Product Change Notice (PCN)

件名: R8C/32x、R8C/M12A LSSOP 20pin 製品の部材、包装変更のご案内

R8C/32x、R8C/M12A LSSOP20pin 部材、包装変更 相違点資料

MCP-AB-22-0130

T&Rの変更点 リールサイズ詳細

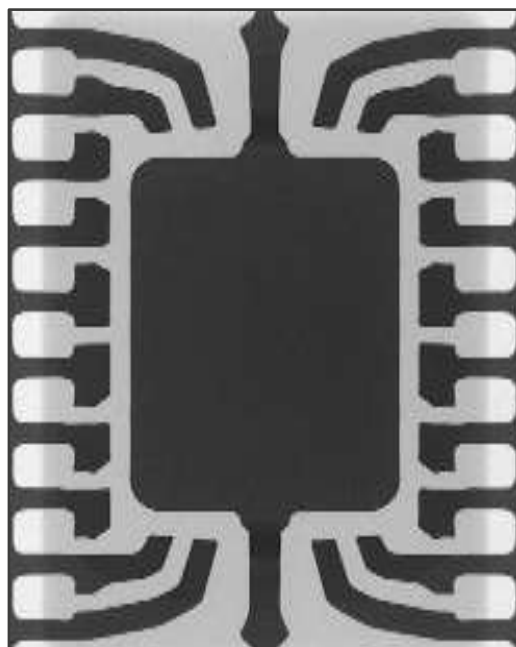
変更前

Tape Code	MTE1208G-20P2E-A	
Tape Dimensions (mm)	W	12.0
	P1	8.0
	A0	6.9
	B0	7.0
	K0	1.6
	F	5.5
	D1	2.0
Reel Dimensions (mm)	A	254
	N	100
	W1	13.4
	W2	17.4
Maximum storage No. IC/ Reel	2500

変更後

Tape Code	MTE1208G-20P2E-A	
Tape Dimensions (mm)	W	12
	P1	8
	A0	6.9
	B0	7.0
	K0	1.6
	F	5.5
	D1	2.0
Reel Dimensions (mm)	A	330
	N	100
	W1	13.4
	W2	17.4
Maximum storage No. IC/ Reel	4000

R8C/M12A 20pin LSSOP リードフレーム

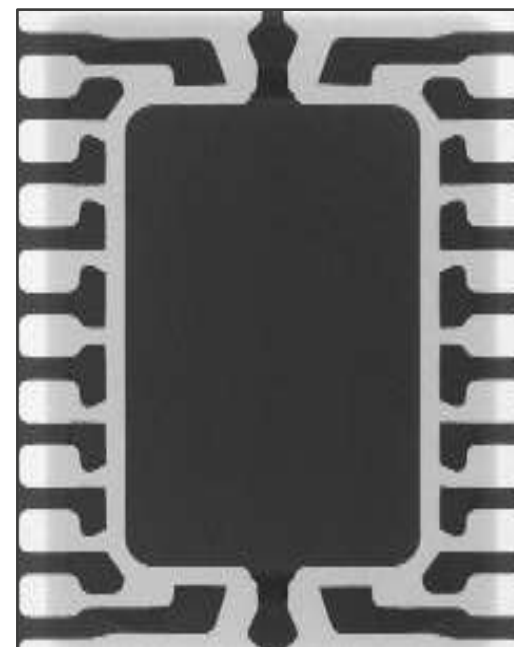
認定された実績のあるリードフレームに統一します。

変更前
フレームA

R8C/M12Aのみ

変更後
フレームB

R8C/32x 他
